5.3.1 (3) 敷地内断層上に分布する海成堆積物の認定 ー 露頭観察結果 ー

6. 有識者会合の評価に対する検討

6.1 S-1の有識者会合の評価と追加検討について

6.1 S-1の有識者会合の評価と追加検討について ー概要ー

発電所建設以前の地形標高段彩図

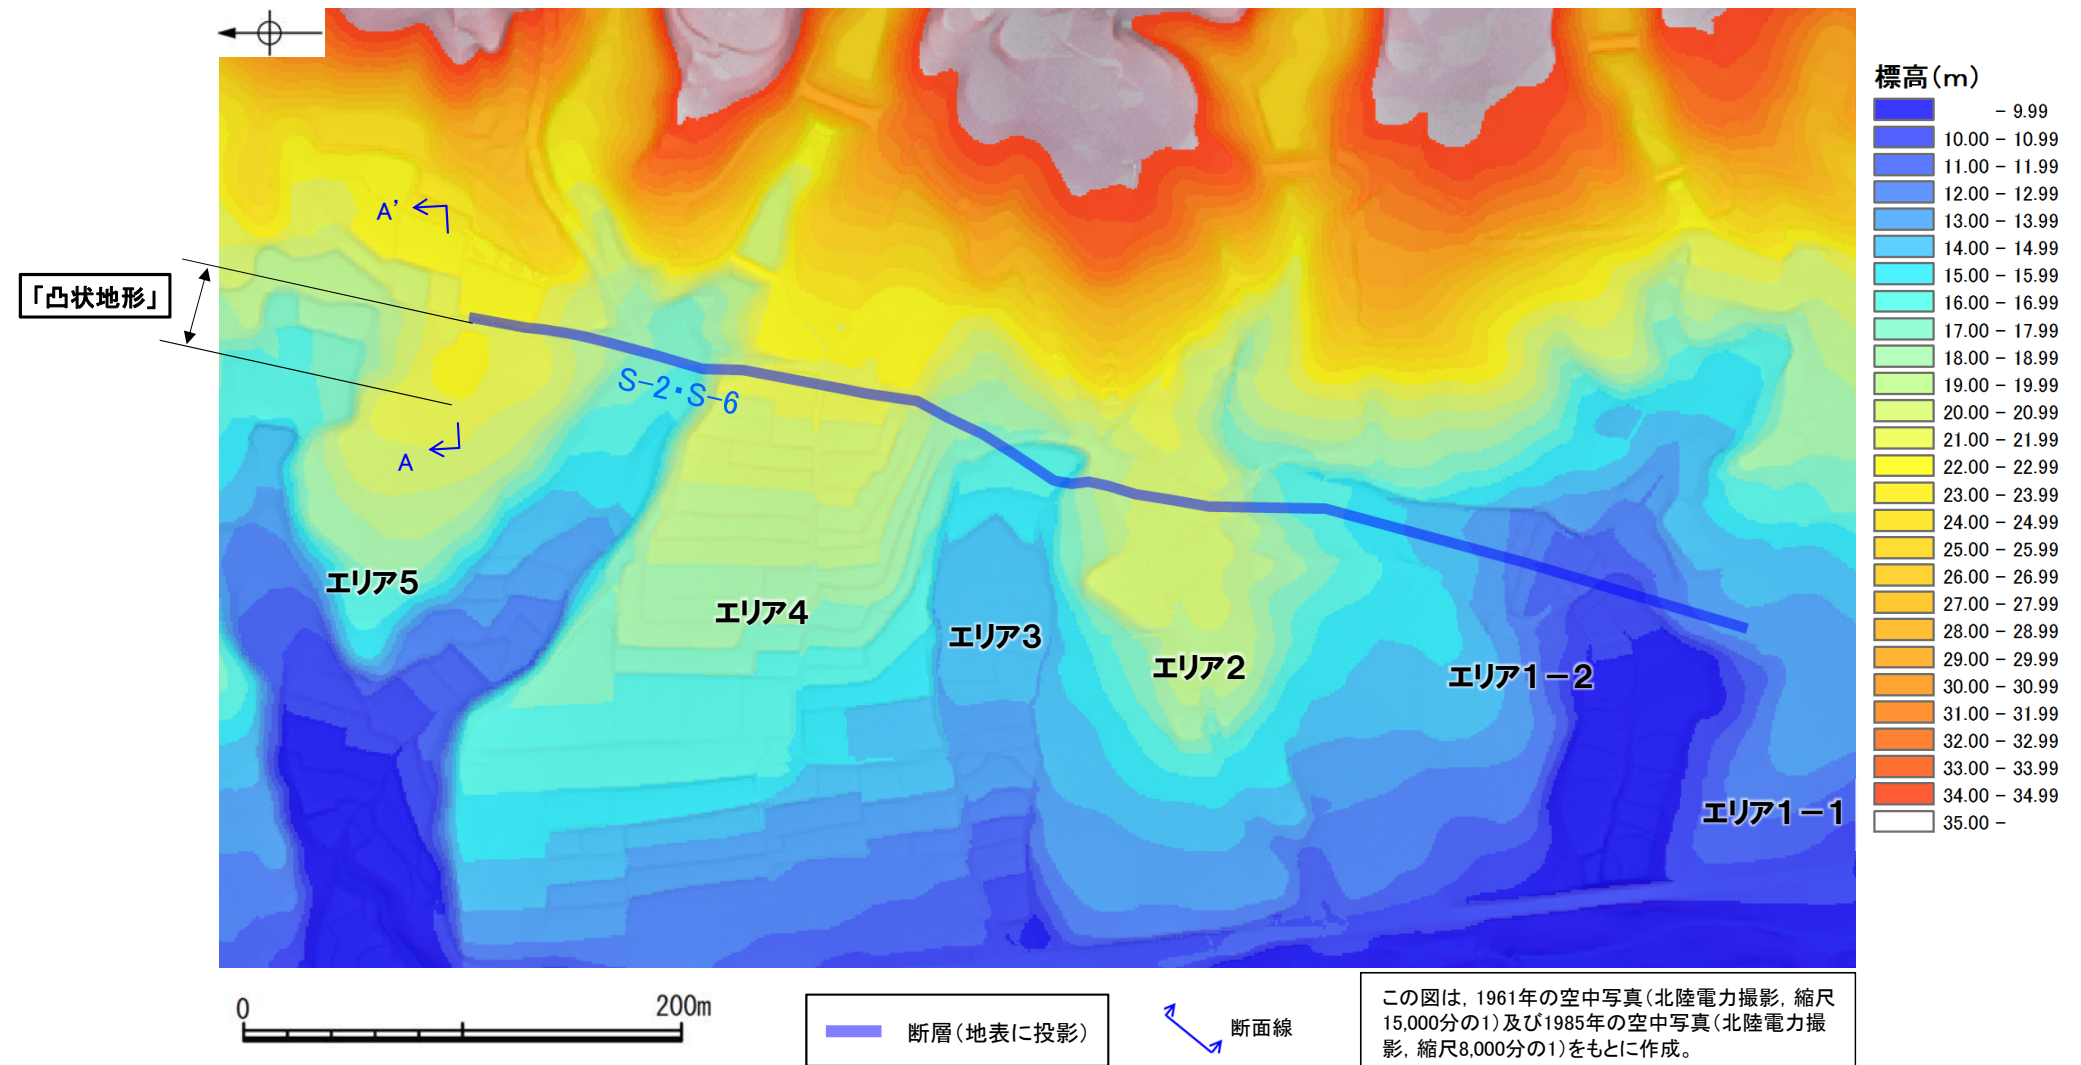
○S-2・S-6北部に位置するエリア5において、「凸状地形」が認められる(A-A'断面*)。
 ○これをS-2・S-6の活動による変動地形と考えた場合、S-2・S-6の南北全線にわたって同様に地形の高まりが生じると考えられる。
 ○しかしながら、実際のS-2・S-6付近の地形は、海側(西側)に向かって徐々に低下しており、S-2・S-6より海側がエリア5と同様に一樣に高まる
 ないしは減傾斜する傾向は認められない。

岩盤上面標高段彩図

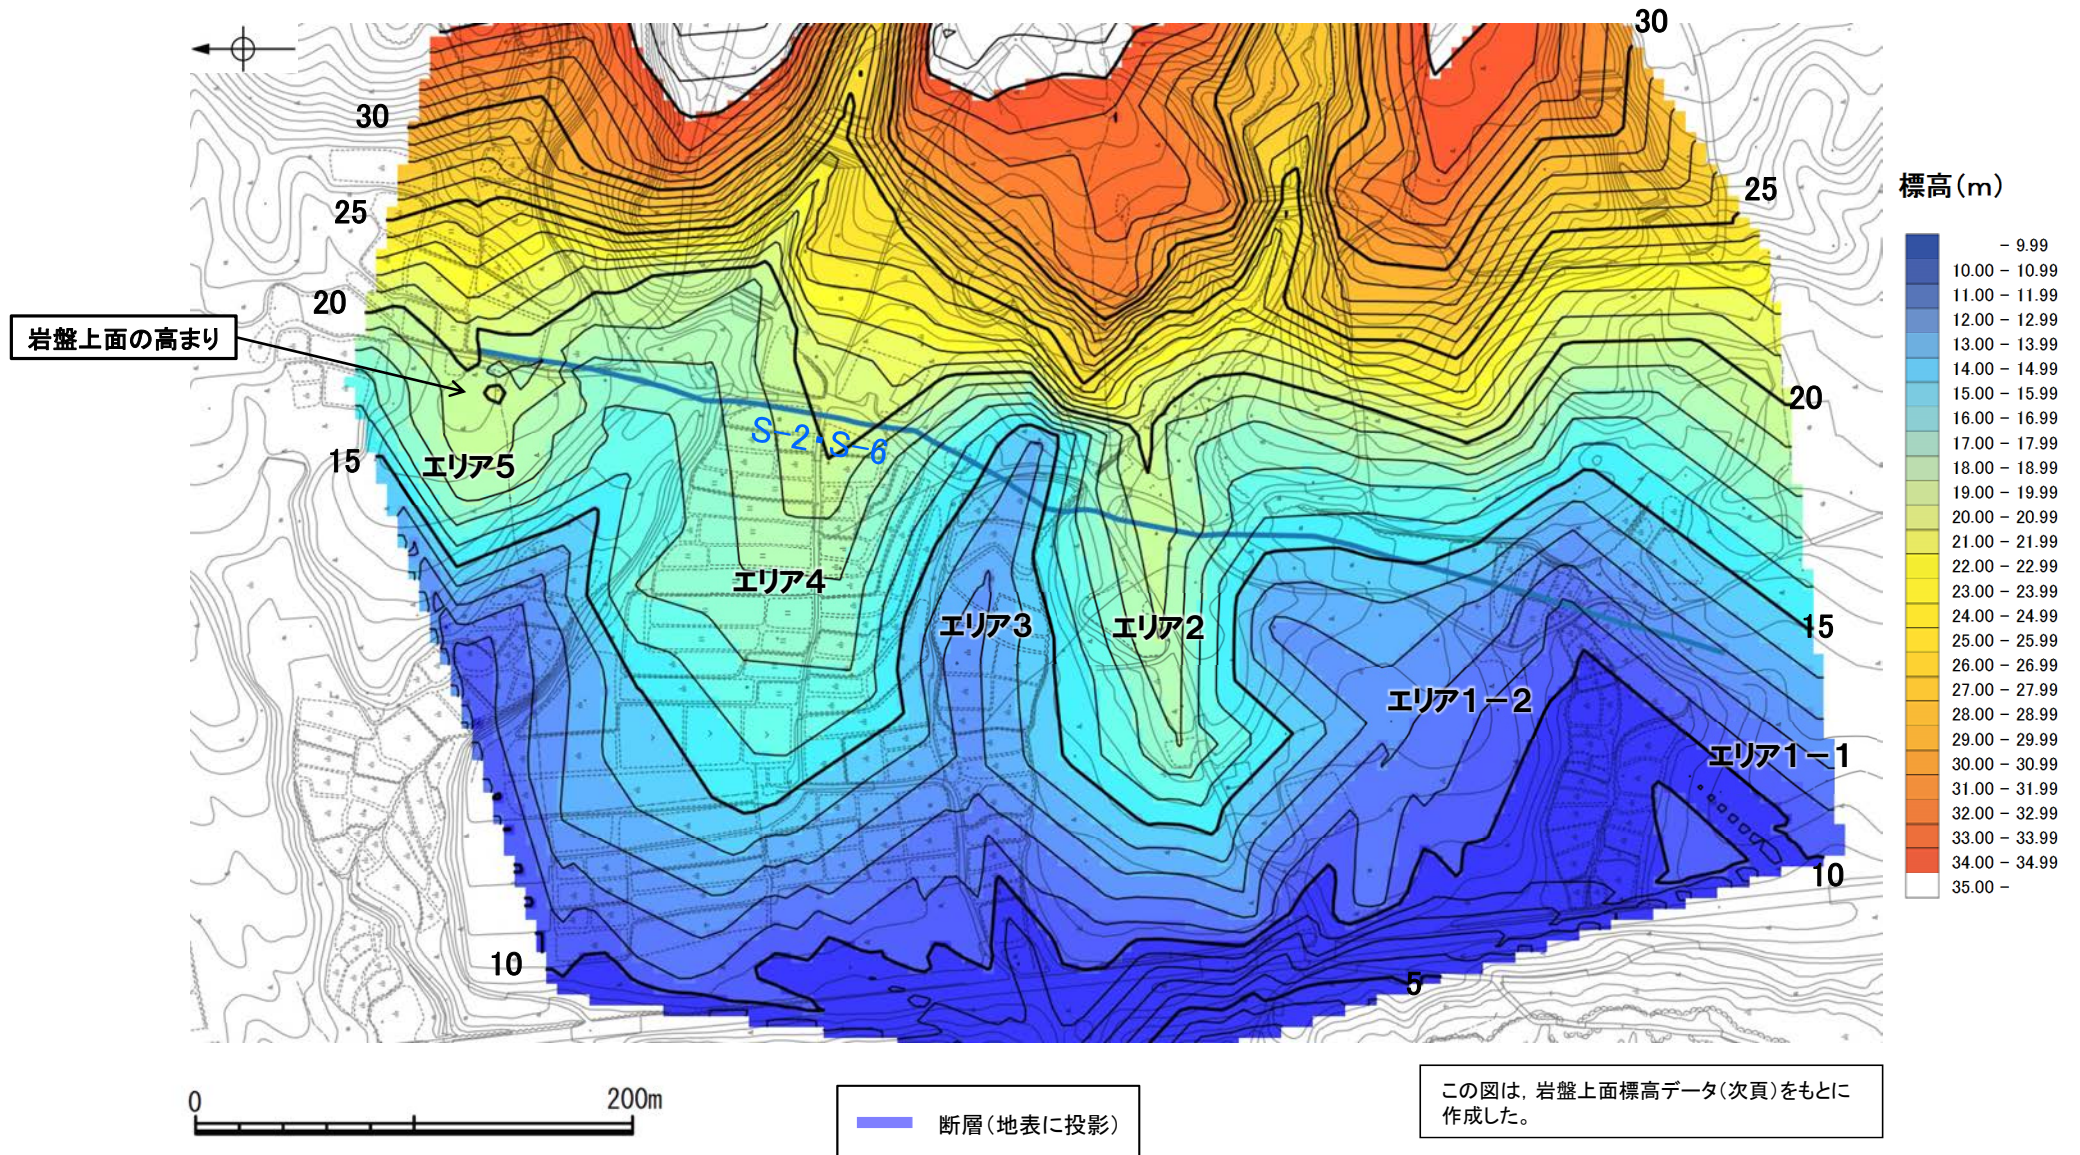
OS-2・S-6北部に位置するエリア5において、岩盤上面の高まりが認められる。
 ○これをS-2・S-6の活動による変動地形と考えた場合、S-2・S-6の南北全線にわたって同様に岩盤上面の高まりが生じると考えられる。
 ○しかしながら、実際のS-2・S-6付近の岩盤上面は、海側(西側)に向かって徐々に低下しており、S-2・S-6より海側がエリア5と同様に一様に高まるないしは減傾斜する傾向は認められない。

6.2.1 検討1:S-2・S-6付近の地形等に関する検討 – エリア5周辺の地形 –

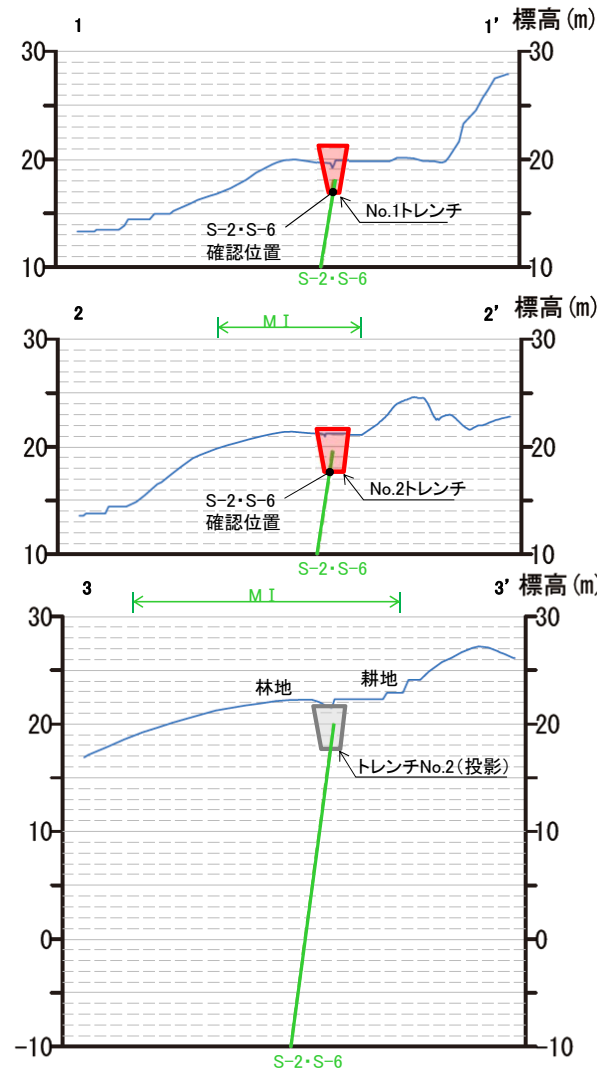
○有識者会合は、エリア5において、地形、岩盤上面ともにS-2・S-6付近より海側(西側)の方が高くなることを指摘しているが、ボーリング調査の結果、西側を隆起させるような断層は認められない(次頁)。
 ○また、「凸状地形」の頂部付近には、相対的に堅硬である安山岩(均質)が周辺よりもやや優勢に分布している(P.407,408)ことから、「凸状地形」は、波蝕台形成時における岩盤上面の起伏を反映した局所的なものと推定される(P.409,410)。

6.2.2 検討2: No.2トレンチの層理面等の傾斜に関する検討 ー概要ー

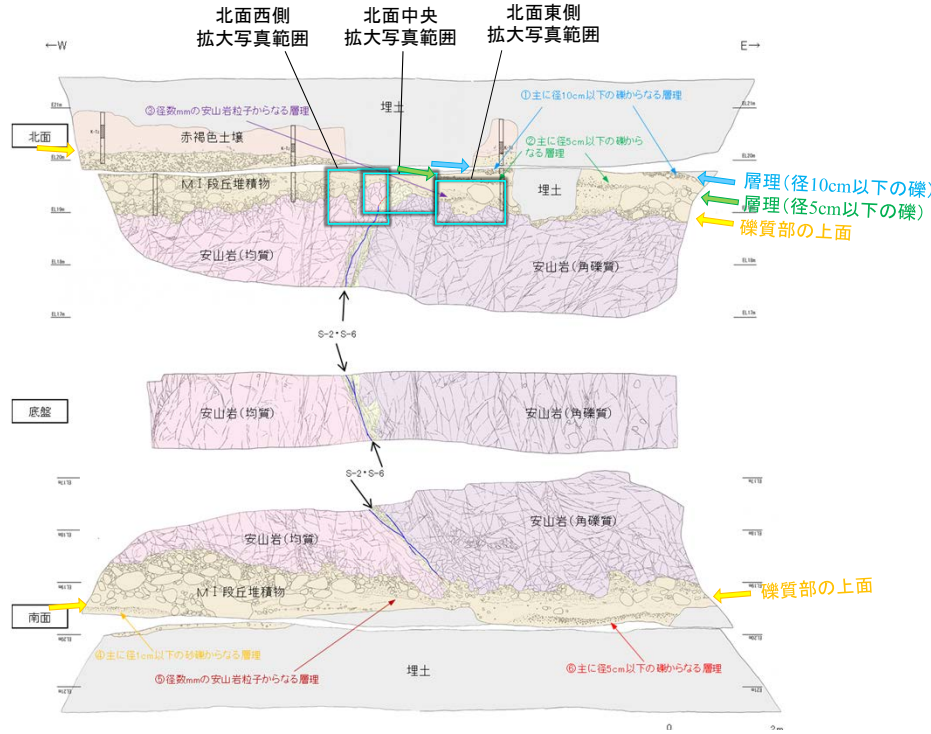
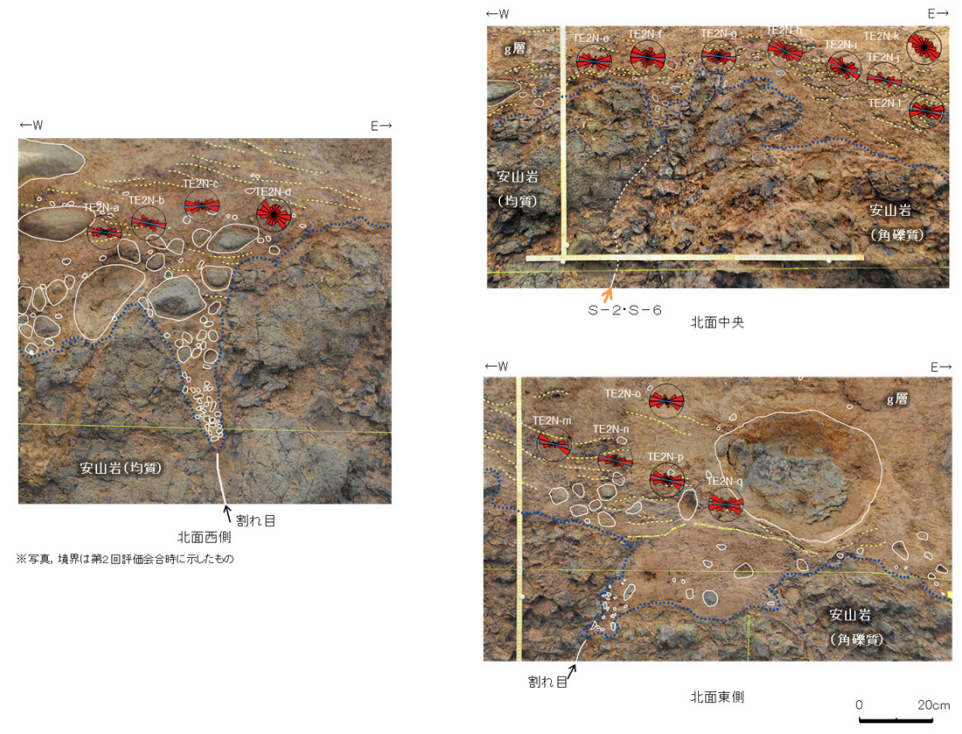
- 有識者会合は、下表(1), (2)のことから、No.2トレンチのM I 段丘堆積物が山側(東側)に傾斜すると評価している。
- これらの評価に対して、下表右に示すデータ拡充及び検討を行った。
- 検討の結果、MIS5eの海成堆積物中の層理面等が山側に向かって一様に傾斜する傾向は認められないことを確認した。

有識者会合の評価	
(1)	<ul style="list-style-type: none"> 南北両面において、岩盤上位のM I 段丘堆積物最下部に位置する礫質部の上面が、全体として山側(東側)が低くなっている(左上図の黄色矢印)。No.2トレンチではM I 段丘堆積物全体が同様に山側が低くなる傾向があり、特に北面においては、M I 段丘堆積物中で上記礫質部の数10cm上位に認められる“主に径5cm以下の礫からなる層理”と、その上位の径10cm以下の礫からなる層理において、その傾向が明瞭に確認できる(左上図の緑色・青色矢印)。
(2)	<ul style="list-style-type: none"> M I 段丘堆積物中の礫等の長軸の角度分布も、北面中央、北面西側及び北面東側の全ての場所において、山側(東側)に緩く傾斜する(右上図)。

有識者会合以降のデータ拡充	検討内容
<ul style="list-style-type: none"> シュミットネットによる定量的な観察 	<p>No.2トレンチ南北両面の層理の傾斜を定量的に確認し、層理が山側に傾く傾向がみられるかを確認する(P.413)。</p>
<ul style="list-style-type: none"> 礫の長軸角度分布解析 	<p>有識者会合が礫の長軸の東傾斜を指摘した箇所以外も含め、トレンチ全体において礫の長軸の角度分布解析を実施し、礫の長軸が山側に傾く傾向がみられるかを確認する(P.414~416)。</p>
